「千島下水処理場～津守下水処理場汚泥圧送管布設工事(2-1)」

設計図書の一部に記載誤りがありました。下記正誤表をご確認ください。

正誤表

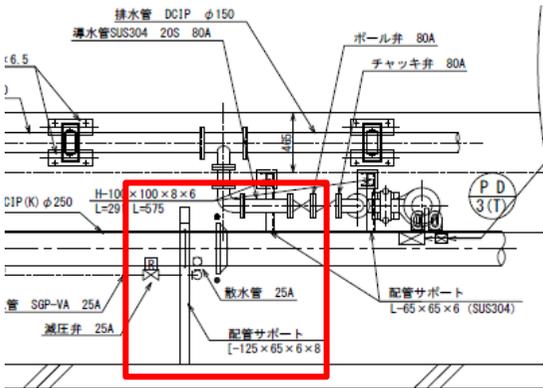
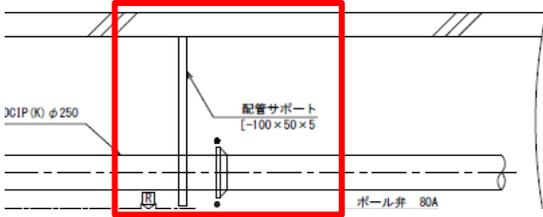
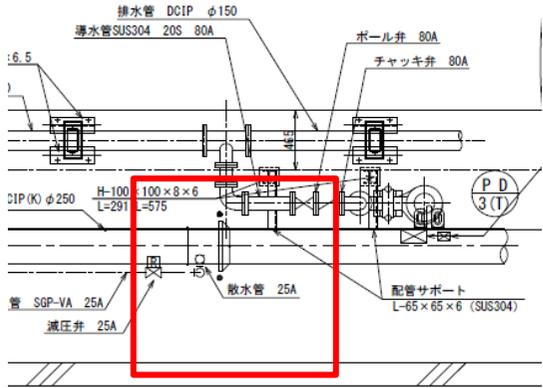
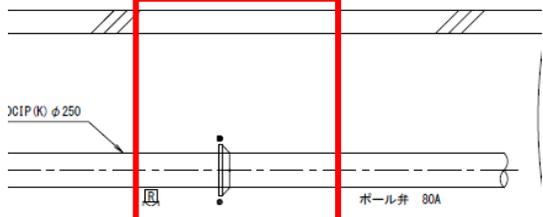
訂正箇所	誤	正
図面 第29号 注記の訂正	<p style="text-align: center;">正面図</p>  <p>EndPL 128×59×6.0 Uバンドφ250用 M16 L-65×65×6 L-100×100×7 [-EndPL 59×59×6.0] [-EndPL 128×59×6.0] M16 [-EndPL 109×59×6.0] L-RibPL 109×59×6.0 [-125×65×6×8] 938 6</p>	<p style="text-align: center;">正面図</p>  <p>ndPL 128×59×6.0 Uバンドφ250用 M16 L-65×65×6 L-80×80×6 [-EndPL 59×59×6.0] [-EndPL 128×59×6.0] M16 [-EndPL 109×59×6.0] L-RibPL 109×59×6.0 [-125×65×6×8] 938 6</p>

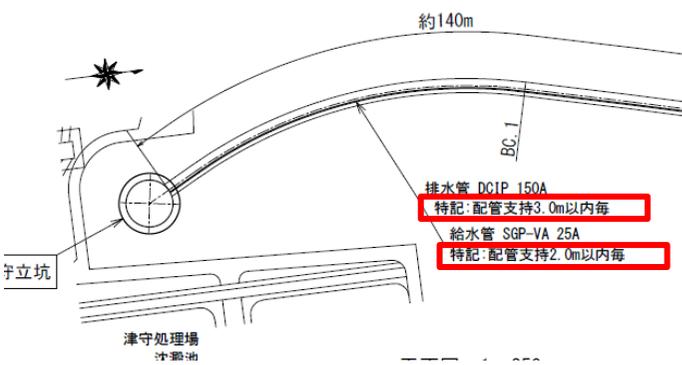
訂正箇所	誤	正
<p>図面 第34号 関連部材表記の削除</p>	 <p>排水管 DCIP φ150 排水管SUS304 20S 80A ボール弁 80A チャッキ弁 80A CIP(K) φ250 H-100 L=291 L=575 管 SGP-VA 25A 減圧弁 25A 配管サポート L-65×65×6 (SUS304) 配管サポート [-125×65×6×8] 配水管 25A P D 3(T)</p> <p>平面詳細図 1:30</p>  <p>CIP(K) φ250 配管サポート [-100×50×5] ボール弁 80A</p>	 <p>排水管 DCIP φ150 排水管SUS304 20S 80A ボール弁 80A チャッキ弁 80A CIP(K) φ250 H-100 L=291 L=575 管 SGP-VA 25A 減圧弁 25A 配管サポート L-65×65×6 (SUS304) 配水管 25A P D 3(T)</p> <p>平面詳細図 1:30</p>  <p>CIP(K) φ250 ボール弁 80A</p>

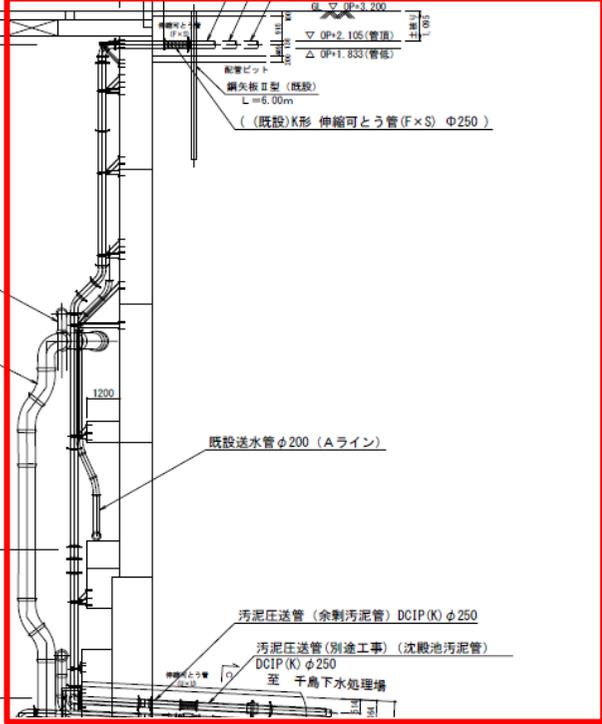
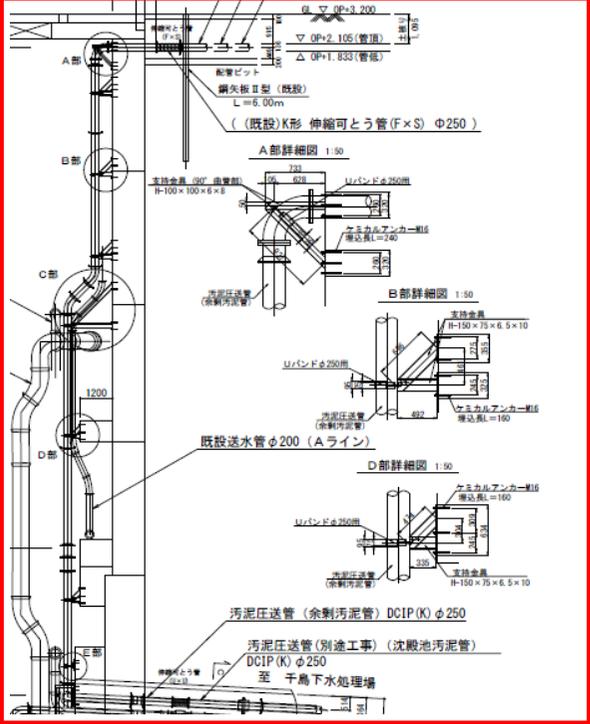
訂正箇所	誤	正
図面 第35号 注記の訂正	 <p>約140m</p> <p>排水管 DCIP 150A 特記: 配管支持3.0m以内毎</p> <p>給水管 SGP-VA 25A 特記: 配管支持2.0m以内毎</p> <p>津守処理場 汚泥池</p>	 <p>約140m</p> <p>排水管 DCIP 150A 配管支持3.0m以内毎(既設)</p> <p>給水管 SGP-VA 25A 配管支持2.0m以内毎(既設)</p> <p>津守処理場 汚泥池</p>

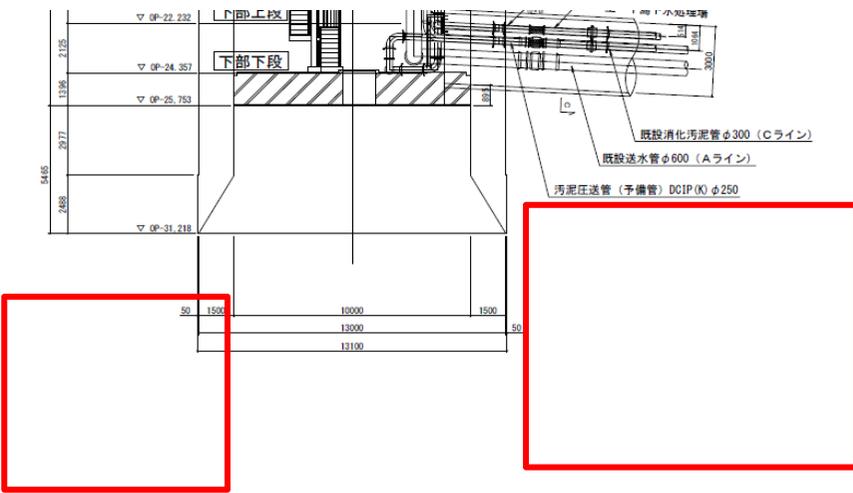
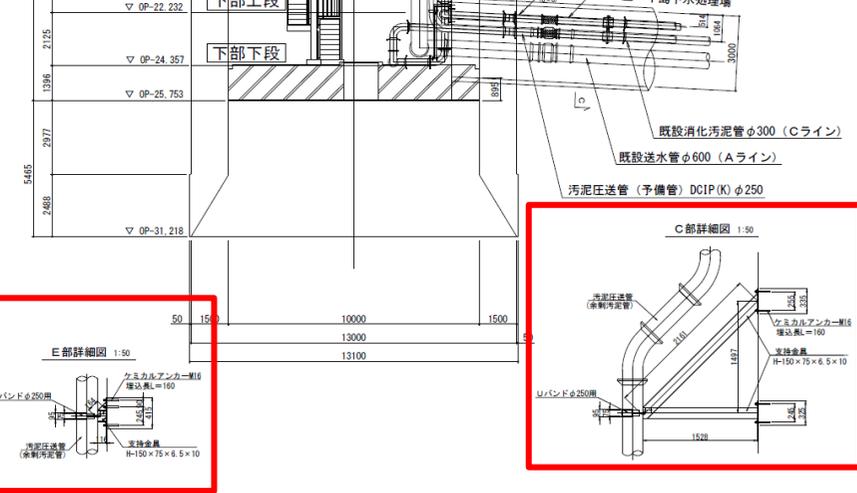
訂正箇所	誤	正
<p>図面 第55号 1点目 詳細図の追加</p>	 <p>既設送水管φ200 (Aライン)</p> <p>汚泥圧送管 (余剰汚泥管) DCIP(K) φ250</p> <p>汚泥圧送管 (別途工事) (沈殿池汚泥管) DCIP(K) φ250 至 千島下水処理場</p>	 <p>既設送水管φ200 (Aライン)</p> <p>汚泥圧送管 (余剰汚泥管) DCIP(K) φ250</p> <p>汚泥圧送管 (別途工事) (沈殿池汚泥管) DCIP(K) φ250 至 千島下水処理場</p>

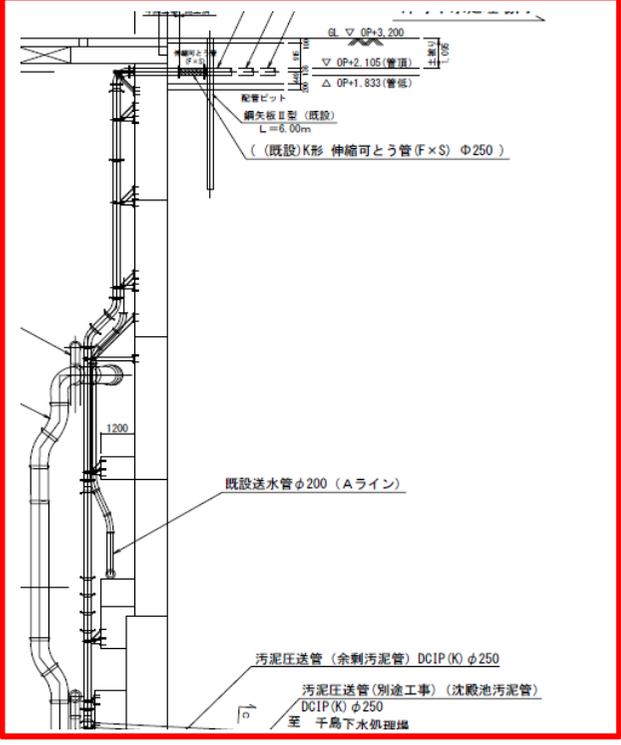
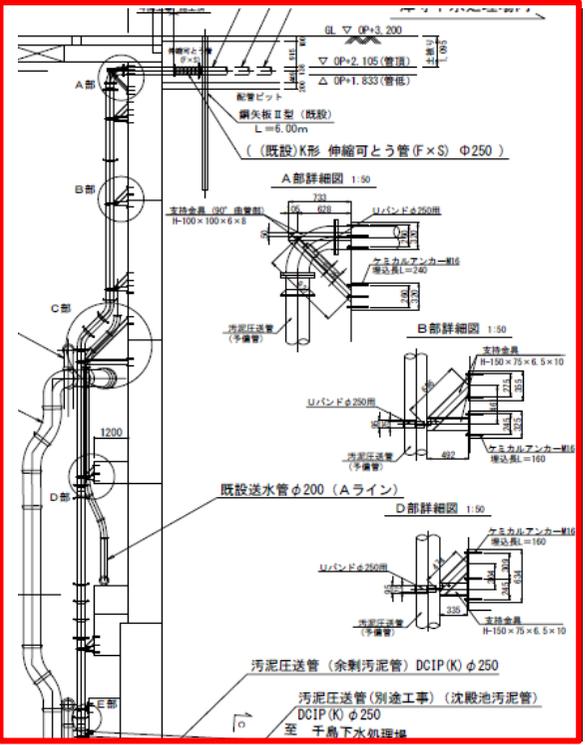
訂正箇所	誤	正
<p>図面 第55号 2点目 詳細図の追加</p>

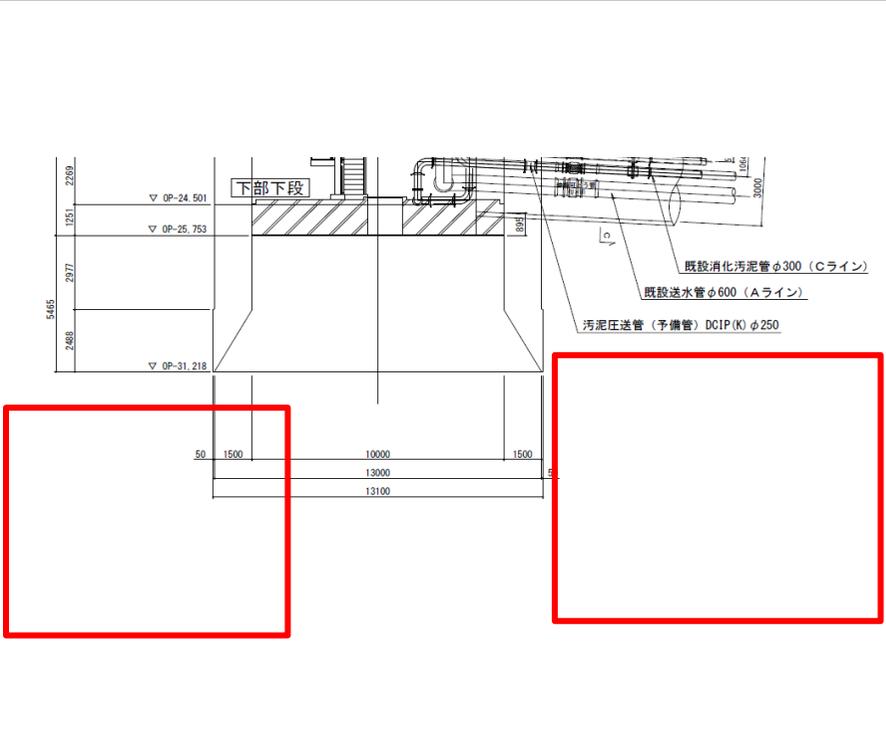
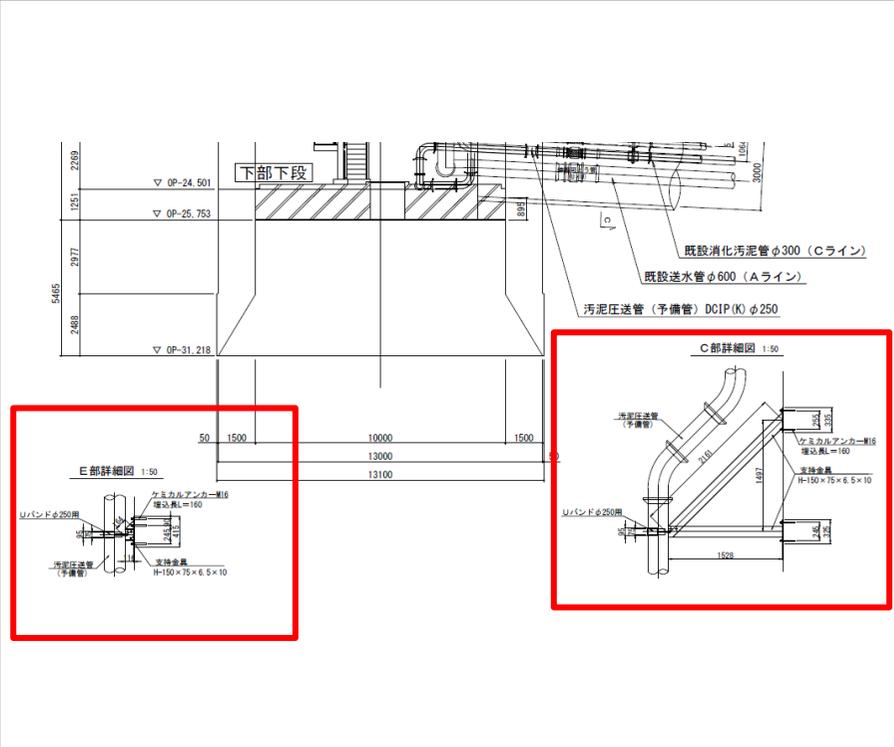
訂正箇所	誤	正
<p>図面 第59号 1点目 詳細図の追加</p>	 <p>既設送水管φ200 (Aライン)</p> <p>汚泥圧送管 (余剰汚泥管) DCIP (K) φ250</p> <p>汚泥圧送管 (別途工事) (沈殿池汚泥管) DCIP (K) φ250 至 千島下水処理場</p>	 <p>A部詳細図 1:50</p> <p>B部詳細図 1:50</p> <p>C部</p> <p>D部詳細図 1:50</p> <p>既設送水管φ200 (Aライン)</p> <p>汚泥圧送管 (余剰汚泥管) DCIP (K) φ250</p> <p>汚泥圧送管 (別途工事) (沈殿池汚泥管) DCIP (K) φ250 至 千島下水処理場</p>
